**PERMIS DE CONSTRUIRE
REFUS**

Opération : **Construction d'une maison individuelle**
Adresse des travaux : **Le Petit Porteau**

Dossier N° : **PC 37050 25 00025 @**

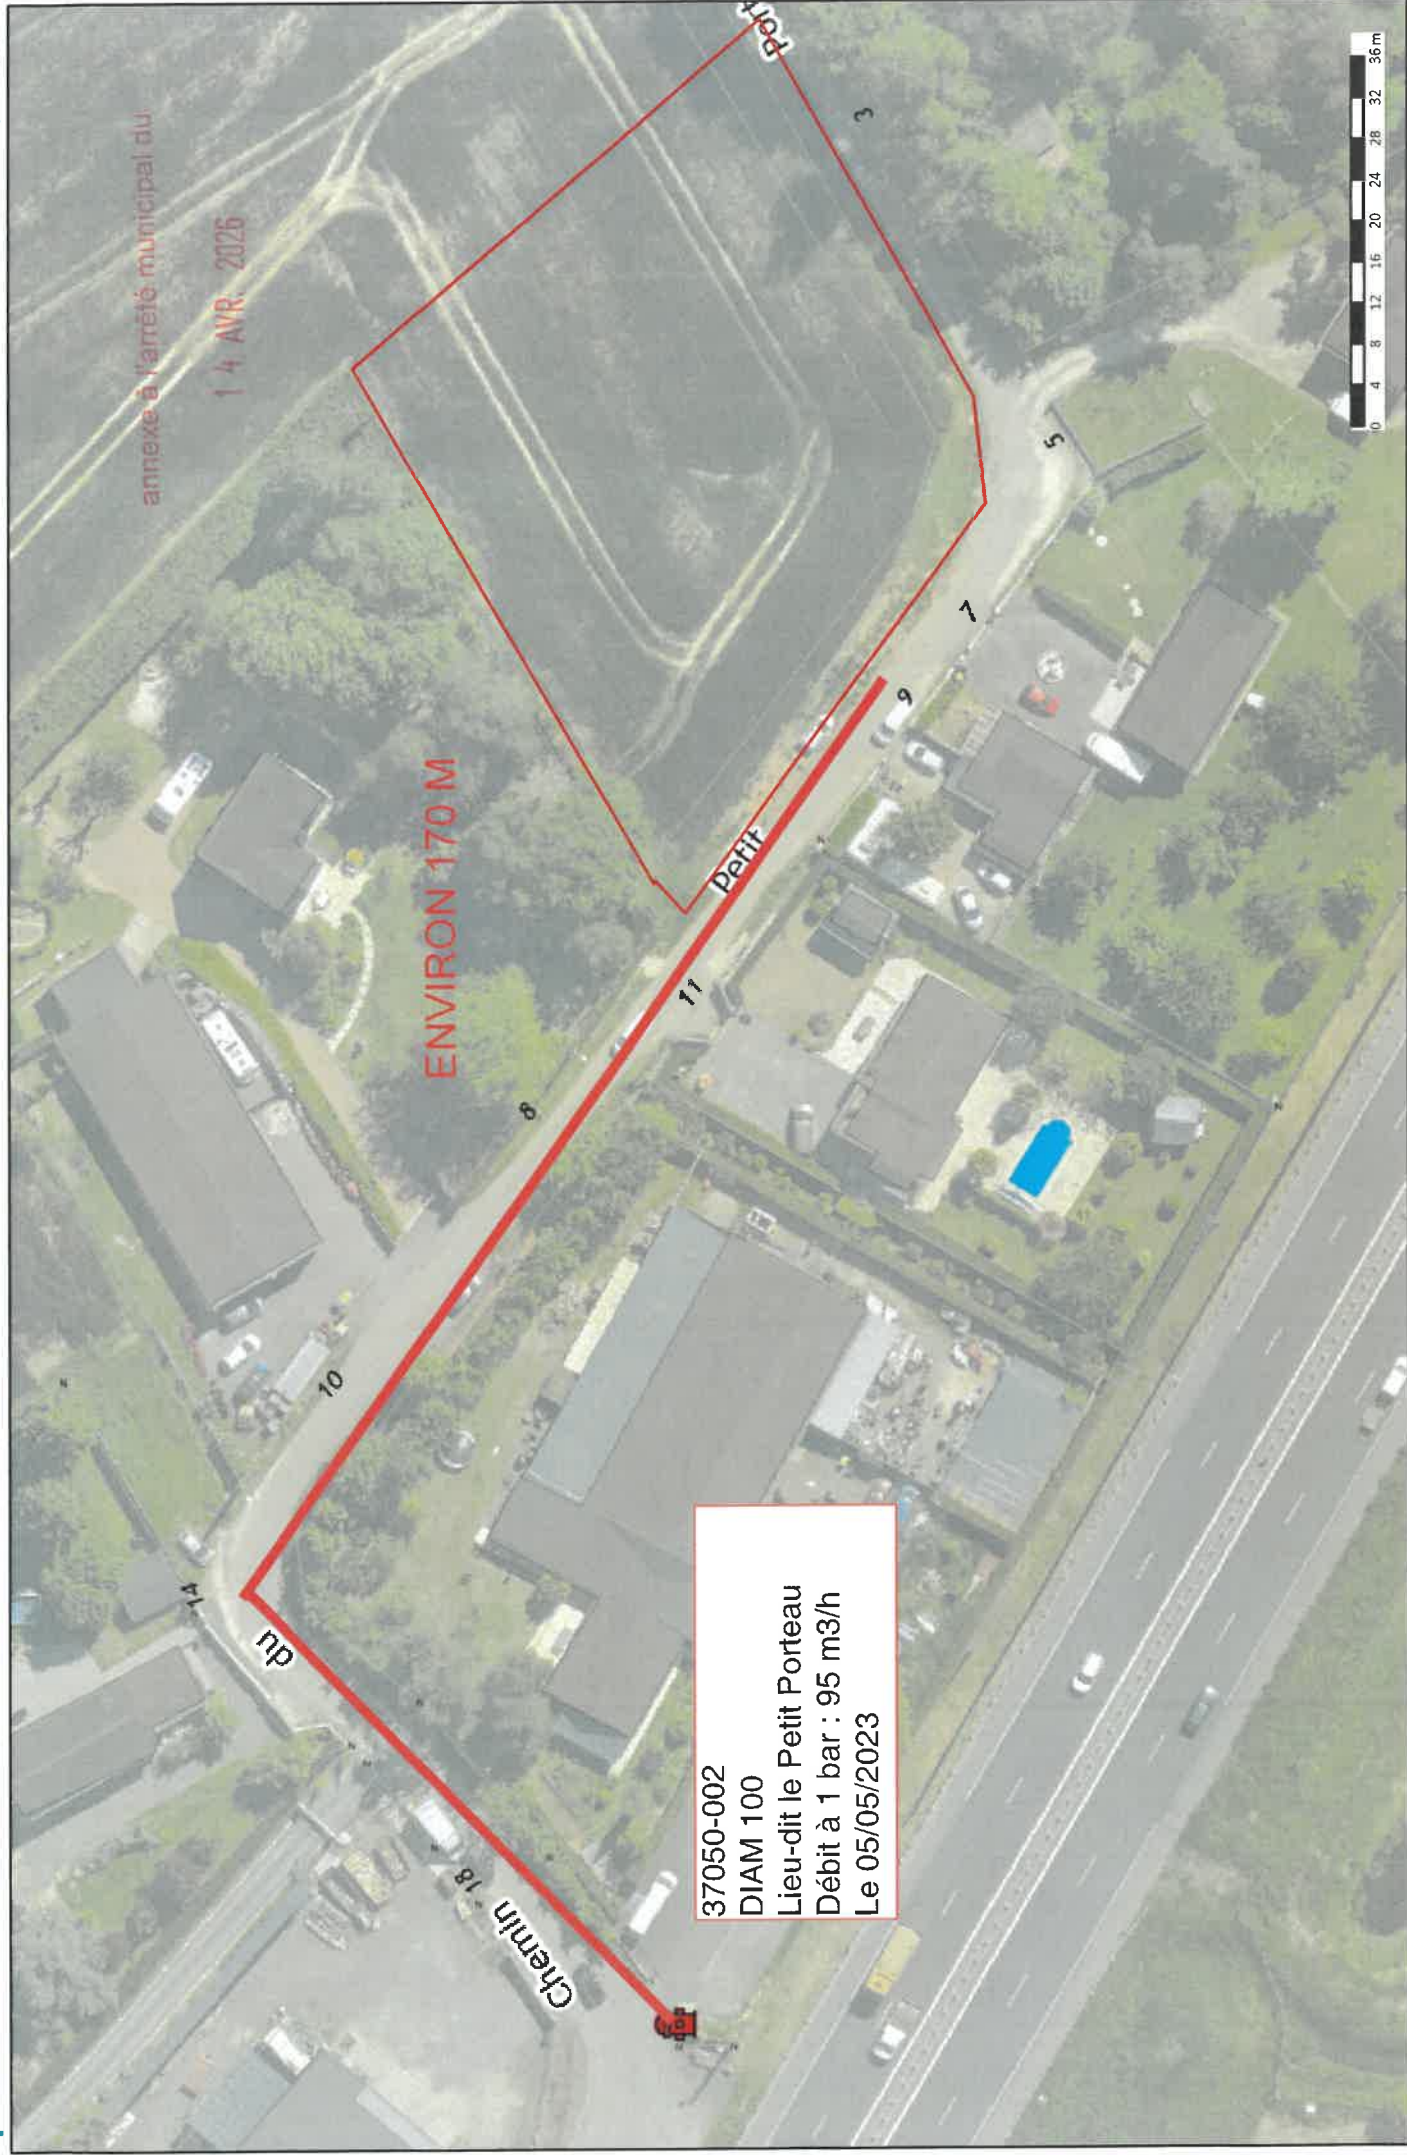
- Le poteau incendie le plus proche, de diamètre 100 mm est situé Lieu-dit le Petit Porteau, à environ **170 mètres** de la parcelle, portant le n°37050-002 avec un débit de **95 m3/h** selon le contrôle du 05/05/2023.

ENVIRON 170 M

37050-002
DIAM 100
Lieu-dit le Petit Porteau
Débit à 1 bar : 95 m3/h
Le 05/05/2023
